Ergebnis Bewertung Klimafolgenanpassung (Klimacheck)

Planvorhaben: B-Plan Nr. 238 Baumstraße/Schüchtermannstraße

Verfahrensschritt: § 4 (2) BauGB - Informelle Mitteilung

Abb. 1: Planbereich

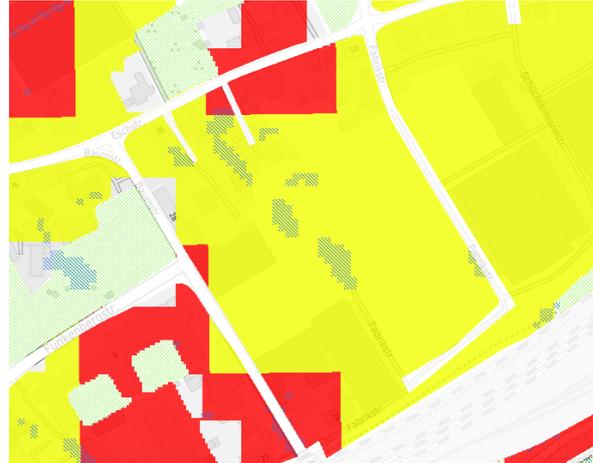
Die Handlungskarte Klimafolgenanpassung weist für den Planbereich mehrere Handlungszone aus. Der Planbereich liegt zum überwiegenden Teil in der Handlungszone 2 (gelb). Für die im Bereich an der Eschstraße bestehende Wohnbebauung ist wegen der höheren Betroffenheit die Zone 1 (rot) ausgewiesen.

Zielsetzung der Klimafolgenanpassung im Planbereich wird vordringlich sein, möglichen Hitzestress für die geplante Nutzung vorzubeugen. Eine mäßige bis stellenweise hohe Starkregengefährdung ist im Plangebiet kleinräumig an verschiedenen Punkten gegeben.
